DOSSIER LOI SUR L'EAU INCLUANT ETUDE D'IMPACT

"RÉSID'ANSE CHAMPAGNE", CARIB'INN: Construction d'un site hôtelier et résidentiel et aménagement du littoral.

**PORTER A CONNAISSANCE DE L'EVOLUTION DU
PROJET DE DOSSIER LOI SUR L'EAU**

RÉFÉRENCE	DATE	RÉVISION DU DOCUME NT	OBJET DE LA RÉVISION	RÉDAC TEUR	CONTRÔLE QUALITÉ
180253	18/06/2020	Édition 1	Porter à connaissance de l'évolution du projet	FLA	FLA/SEMAG

SCENARIO 1

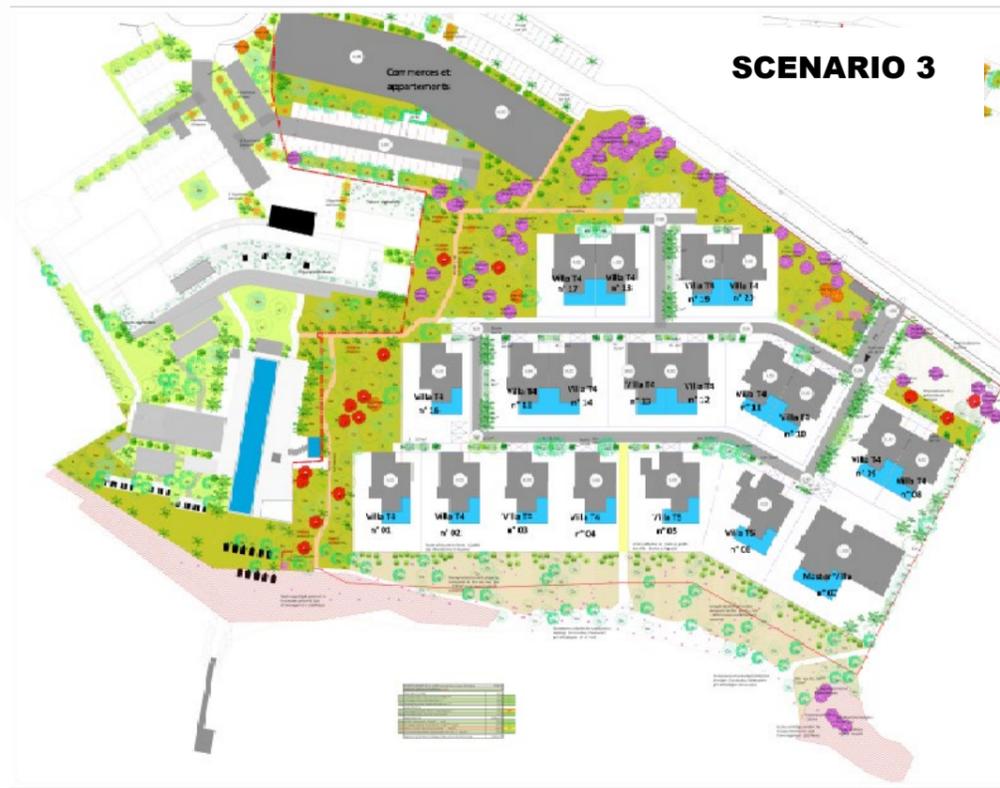
- **Scénario 1** : Hôtel + Bâtiment Condo + 30 villas + zone de jeu + **végétalisation faible sur le littoral et ré-ensablement important** ;
- **Scénario 2** : Hôtel + Bâtiment Condo + 20 villas + zone de jeu + **végétalisation modérée, faible sur le littoral et ré-ensablement** ;
- **Scénario 3** : Hôtel + Bâtiment Condo + 20 villas + végétalisation littorale forte + restauration du littoral.

Scénario étudié	Scénario 1	Scénario 2	Scénario 3
Nombre de villas	30	20	20
Surfaces naturelles protégées et conservées (m ²) en l'état	2 000 m ²	2 000 m ²	6 075 m ²
% d'espèces indigènes d'arbres plantées (hors palmiers et plantes basses/grimpantes)	20%	20%	70%
Volume de sable rechargé sur la plage	6824 m ³	6824 m ³	1325 m ³
Végétation littorale préservée et protégée dès la phase travaux (m ²)	0	0	2268 m ²
Végétation littorale restaurée (m ²)	0	1 720 m ²	2 911 m ²
Superficie d'herbiers marins impactés	1100 m ²	1100 m ²	60 m ²

Figure 1 : Scénario 3 retenu (aménagement paysagers)

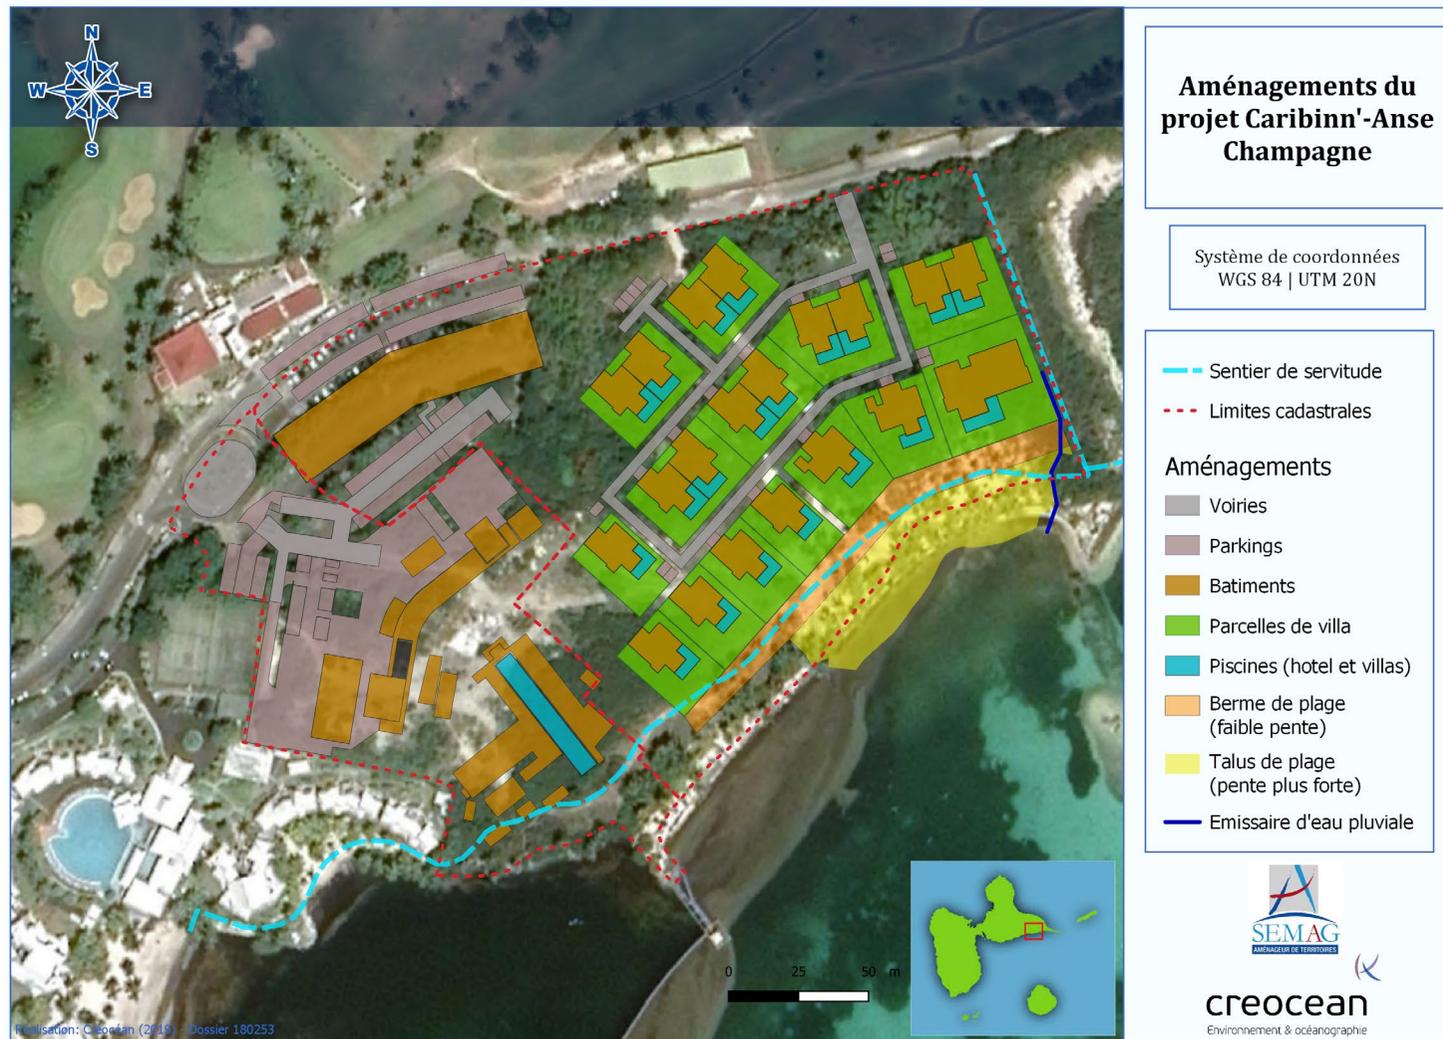
- ▶ D'un nombre plus restreint de villas (20), entraînant une surface de plancher moindre ;
- ▶ De la préservation d'habitats littoraux (végétation terrestre et herbiers de phanérogames marines) ;
- ▶ L'abandon de la réfection des enrochements sur la partie sud-ouest de la plage ;
- ▶ De la restauration d'un habitat de ponte de tortues actuellement anthropisé (toute la plage d'anse Champagne) ;
- ▶ D'une opération de décompactage du sable et de re-ensablement avec un volume de sable moins important qu'initialement (**-80% soit -5 500 m³**) ;
- ▶ La palette végétale des espèces indigènes pour les strates arbustives et plantes couvre-sol a été revue, pour mémoire, voici l'évolution de la part d'espèces indigènes depuis le début du projet.

- ▶ Surface totale au sol préservée par rapport au projet initial : **+ 6 075 m²** ;
- ▶ Superficie totale restaurée par rapport au projet initial **+ 3 906 m²** ;
- ▶ Augmentation du nombre de suivis environnementaux post-travaux mis en place (tortues, végétation littorale, oiseaux) : **+ 3 suivis**.

Concernant l'émissaire d'eaux pluviales sur la partie sud-est de la plage, il a été choisi la solution de le déplacer vers l'Ouest plutôt que de réutiliser l'actuel (qui est inefficace, bouché et effondré) afin de ne pas détruire les espèces végétales de bord de mer (notamment des palétuviers). En effet, la réfection de l'émissaire existant aurait obligé du déroctage qui aurait nécessité la destruction d'une flore d'intérêt écologique. Il a donc été choisi de plutôt privilégier un nouvel émissaire plus à l'Ouest, passant sur la zone sableuse où les enjeux environnementaux sont beaucoup plus faibles.
